Notitie Reikwijdte en detailniveau (NRD)

Gebiedsinrichting Koningsdiep

Reactienota en zienswijzen

29 juni 2021

Figuren 3a & 3b: het processchema uit het concept- NRD (links) & het processchema n.a.v. advies Commissie m.e.r. (rechts)

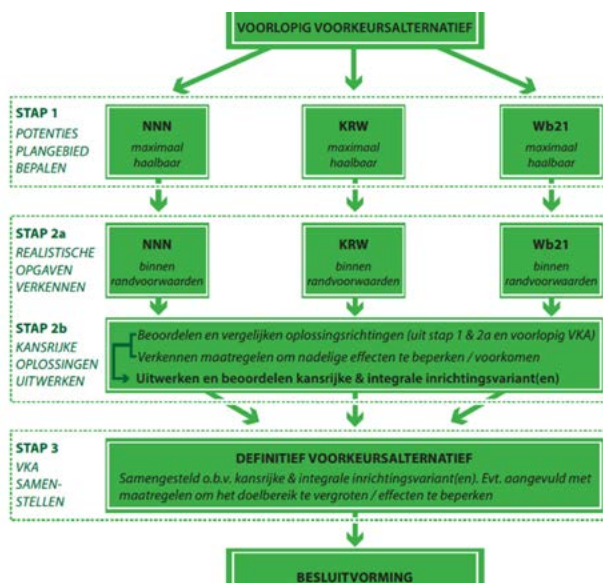
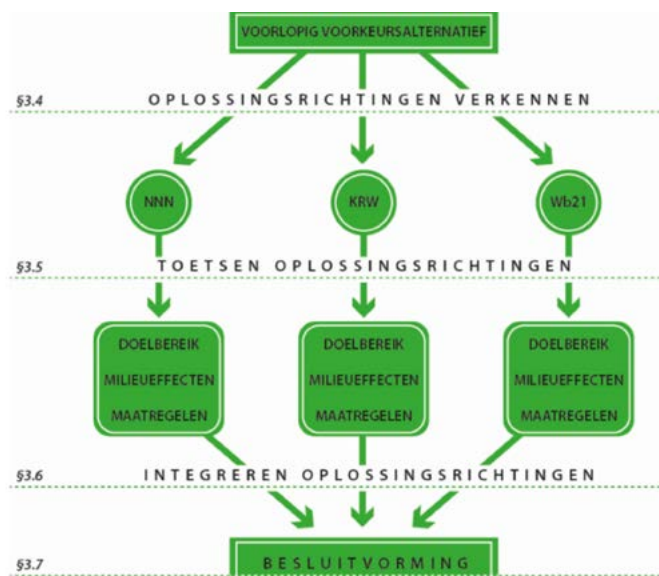
In de paragraaf 'Alternatieven en varianten' stelt de Commissie voor om de volgende stappen te doorlopen bij de ontwikkeling van alternatieven en varianten. Zij verwacht dat met het doorlopen van deze stappen het milieubelang optimaal kan worden meegenomen in de verdere planontwikkeling en besluitvorming.

Stap 1 Alternatieven 'Maximaal haalbaar'

Ga na met welke inrichtingsmaatregelen de drie doelen maximaal behaald worden. Dus wat kan er qua realisering van respectievelijk NNN-, KRW- en Wb21-doelen maximaal bereikt worden als alle mogelijke inrichtingsmaatregelen genomen worden zonder rekening te houden met randvoorwaarden vanuit andere gebruiksfuncties? Ga daarbij uit van de abiotische eigenschappen en potenties van het beekstelsel, bijvoorbeeld ten aanzien van geomorfologie, geohydrologie en water- en bodemchemie.

Stap 2 Varianten 'Haalbaar binnen randvoorwaarden'

Werk vanuit de geoptimaliseerde alternatieven uit stap 1 verschillende inrichtingsvarianten uit waarbij rekening gehouden wordt met de randvoorwaarden vanuit andere gebruiksfuncties in het studiegebied. Denk daarbij aan het voorkomen van onevenredige gevolgen voor de landbouw, woningen, bedrijven en infrastructuur, en aan het behouden of versterken van de mogelijkheden voor recreatie. Geef steeds aan welke concessies daarbij gedaan worden aan het doelbereik voor NNN, KRW en Wb21, en welke randvoorwaarden het meest knellend zijn voor het halen van de doelen.

Stap 3 Voorkeursalternatief/-variant

Stel op basis van de informatie uit stap 1 en 2 het voorkeursalternatief c.q. de voorkeursvariant samen. Geef aan welke mitigerende maatregelen nog getroffen kunnen worden om het doelbereik te vergroten of negatieve gevolgen voor andere gebruiksfuncties te verminderen. Bij dit laatste kan bijvoorbeeld gedacht worden aan het ophogen van landbouwgrond met in het plangebied afgegraven grond, teneinde natschade te voorkomen.

In het voorlopig voorkeursalternatief, zoals die in de NRD is beschreven, is vanaf het begin rekening gehouden met de randvoorwaarden vanuit andere gebruiksfuncties in het gebied. De gebiedscommissie ziet stap 1 Alternatieven 'Maximaal haalbaar' als een extra verkennende stap ten opzichte van het planproces, zoals dat in de NRD is voorgesteld. Door deze extra stap te zetten is de mate van doelbereik voor NNN, KRW en Wb21 goed in beeld te brengen en wordt inzichtelijk welke randvoorwaarden het meest knellen voor het halen van deze doelen. Het brengt de potenties voor de natuurontwikkeling en het hydrologisch beekdalherstel beter in beeld. De gebiedscommissie stelt voor om deze stap (zie stap 1 in onderstaande figuur 3b) in beeld te brengen op basis van bestaand onderzoek en daarna de realistische varianten uit te werken in hoeverre deze doelen haalbaar zijn binnen de gestelde randvoorwaarden voor o.a. de landbouw en andere gebruiksfuncties zoals wonen, infrastructuur en recreatie.
